# 華夏海灣 管材規格量測

需確認2個問題可行性(6# 與 2#皆需滿足)

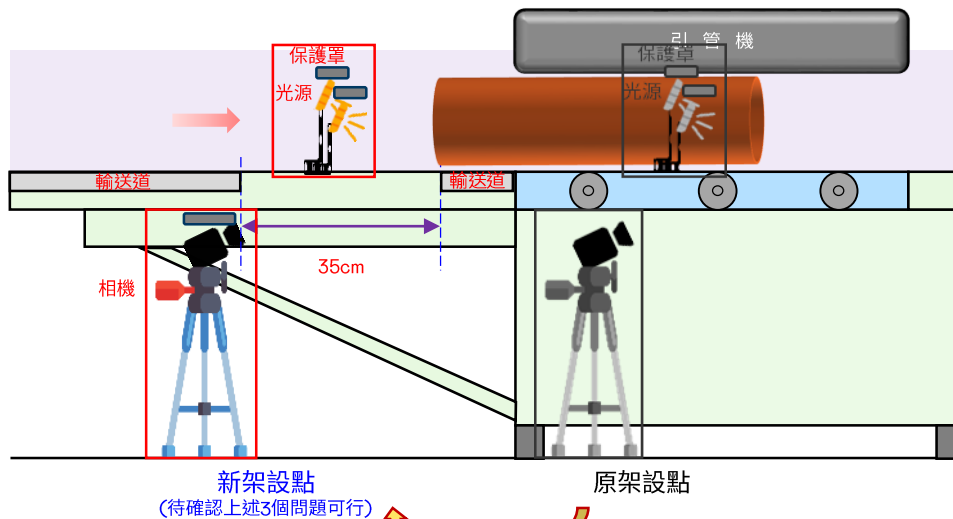
原架設點	新架設點
<ol style="list-style-type: none"> <li>1. 需拆卸1個滾輪</li> <li>2. 部分產線機台支撐架需破壞, 另外找地方焊支撐架</li> </ol> <p>( 9/7場勘2#線, 發現部分管材停止位置較前, 為了符合相機拍攝視野, 相機需平移往後, 但中間會被機台支撐架遮擋 )</p>	<ol style="list-style-type: none"> <li>1. 不需拆卸滾輪</li> <li>2. 不需破壞機台支撐架</li> <li>3. 引管機前需保留35cm空間</li> </ol>

Q1. 引管機前面  
需保留35cm的空間

Q2. 此處需鑽2個M6孔  
作為固定光源使用
